Zeitschrift: Schweizerische Bauzeitung
Herausgeber: Verlags-AG der akademischen technischen Vereine
Band: 99/100 (1932)
Heft: 16

Wettbewerb für ein Frauenspital in Aarau.

WETTBEWERB FÜR EIN FRAUENSPITAL DER KANTONALEN KRANKENANSTALT IN AARAU.

V. Preis (1290 Fr.), Entwurf Nr. 3.
Verfasser Arch. W. Richner
i. Fa. Richner & Anliker, Aarau.

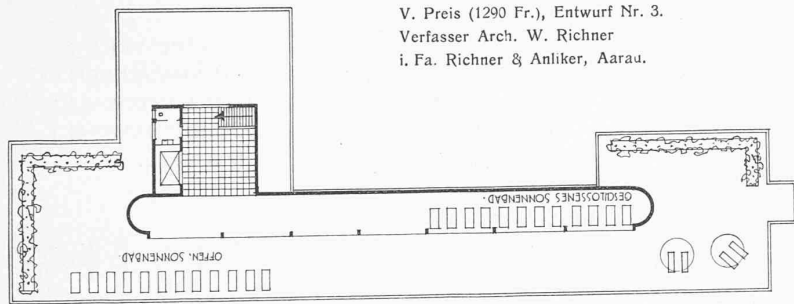
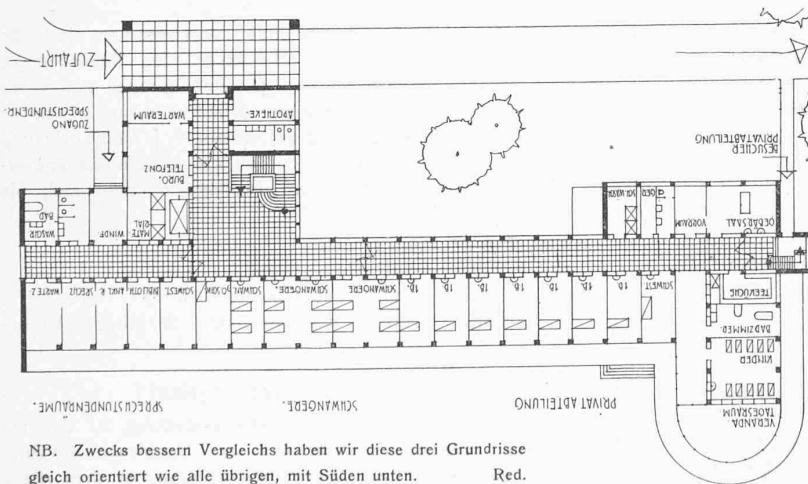
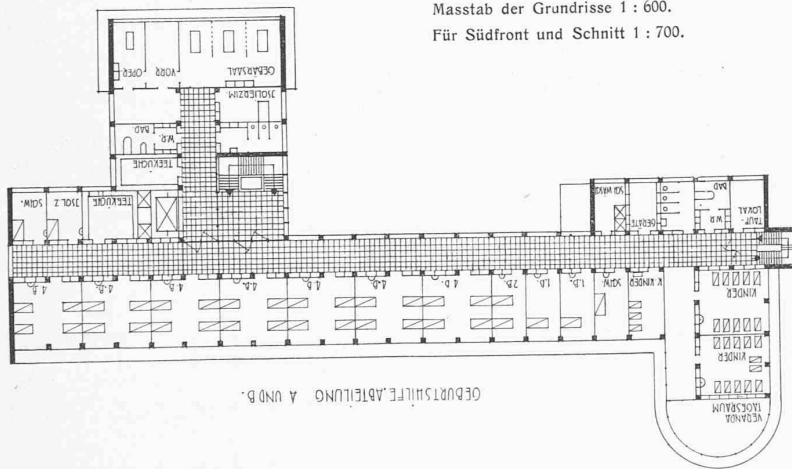
Nr. 3 „Unterordnung“. Kubikinhalte 19 716 m³. Die Stellung des Baues ist grundsätzlich richtig. Dagegen bedingt die vorgesehene Anfahrt unnötigerweise den Abbruch der Gärtnerwohnung. Die räumliche Disposition ist im allgemeinen richtig. Die septische Abteilung im III. Stock würde zweckmässiger in ein unteres Geschoss verlegt, ebenso die Assistentenwohnung. Gut belichtete Korridore und zweckmässige Anordnung der Treppen. In der geburtshilflichen Abteilung fehlt ein Einbettzimmer. Die Teeküchen liegen, besonders

in der geburtshilflichen Abteilung, zu weit ab von den dort befindlichen Kinderzimmern. Die direkte Verbindung einiger Räume und besonders der Aborte mit dem Windfang des Hauptzuganges ist unerwünscht. Die lichte Geschosshöhe von rd. 3,20 m ist für die Operationsabteilung zu gering. Die Ausmasse des Sonnenbades auf dem Dach entsprechen nicht der Bettenzahl und gehen über das Bedürfnis hinaus. Bezüglich des Aufbaues gilt das zum Entwurf Nr. 2 Gesagte.

6. Rang, Nr. 63 (Ankauf).
Arch. Alfr. Gradmann, Zürich.
Grundrisse 1 : 600.
Südfront und Schnitt 1 : 700.

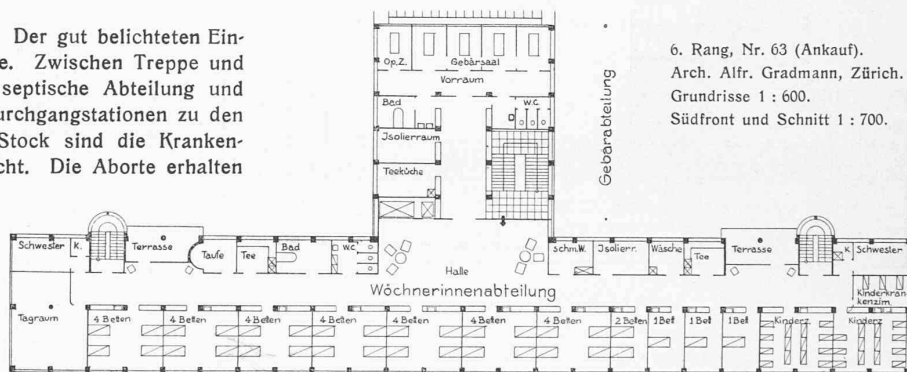
Nr. 63 „Pro femina“. Kubikinhalte 20 286 m³. Die Situation ist richtig, doch wäre eine flüssigere Führung der Ringstrasse vorzuziehen. Die Krankenabteilungen sind im allgemeinen richtig dis-

poniert. Die Lage der septischen Abteilung zwischen Sprechstunden-Abteilung und Behandlungsstrakt ist zu beanstanden. Die Belichtung der Gänge ist ausreichend, die der Mittelhallen jedoch zu karg. Die Organisation der Operationsabteilung ist gut; doch sollten die Operationssäle eine grössere Höhe erhalten. Im Aufbau kommt das Konstruktionsprinzip klar zum Ausdruck; eine niedrige, geschlossene Fensterbrüstung wäre indessen den vorgeschlagenen teuren, bis an den Fussboden durchgehenden Verglasungen vorzuziehen. Während die Mittelpartie der Nordfront gut gelöst erscheint, bringen die seitlichen Nebentreppen und Loggien eine gewisse Unruhe in den Baukörper.
